Flach- oder Steildach auf einem Spital?

Zeitschrift: **Schweizerische Bauzeitung**

WETTBEWERB FÜR EIN FRAUENSPITAL DER KANTONALEN KRANKENANSTALT IN AARAU.

6. Rang, Nr. 63 (Ankauf).
Arch. Alfr. Gradmann, Zürich.
Grundrisse 1 : 600.
Südfront und Schnitt 1 : 700.

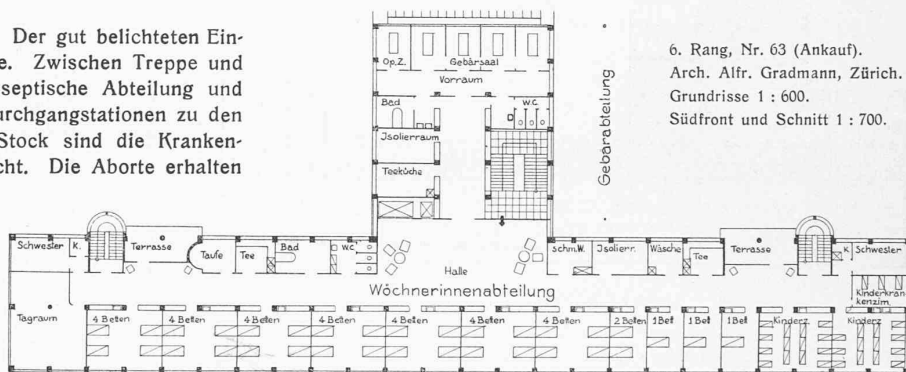
Nr. 48 „Sol“. Situation im allgemeinen richtig. Der geringe Kubus des Entwurfes resultiert im wesentlichen aus dem Verzicht auf hallenartige Erweiterungen in den Obergeschossen. Im Erdgeschoss ist der Windfang zu eng. Der gut belichteten Eingangshalle fehlt die Beziehung zur Treppe. Zwischen Treppe und Lift fehlt der notwendige Abstand. Die septische Abteilung und die Räume der Nachtwachen sind als Durchgangstationen zu den Sprechstundenräumen abzulehnen. Im I. Stock sind die Krankenzimmer in vorbildlicher Weise untergebracht. Die Aborte erhalten Querlüftung. Wie im Erdgeschoss sind der enge Durchgang zwischen Treppe und Lift und auch der ungenügend belichtete und belüftete Korridor der Operationsabteilung als nachteilig zu bezeichnen. Die Ueberhöhung des Operationssaales genügt nicht. Abgesehen von den im Operationsgeschoss enthaltenen Mängeln, die sich im II. Geschoss wiederholen, ist dort die geburtshilfliche Abteilung vorteilhaft untergebracht. Das Sonnenbad ist sowohl in seinem gedeckten wie im ungedeckten Teil überdimensioniert. Die schmalen Balkone würden besser durch niedrige Fensterbrüstungen ersetzt.
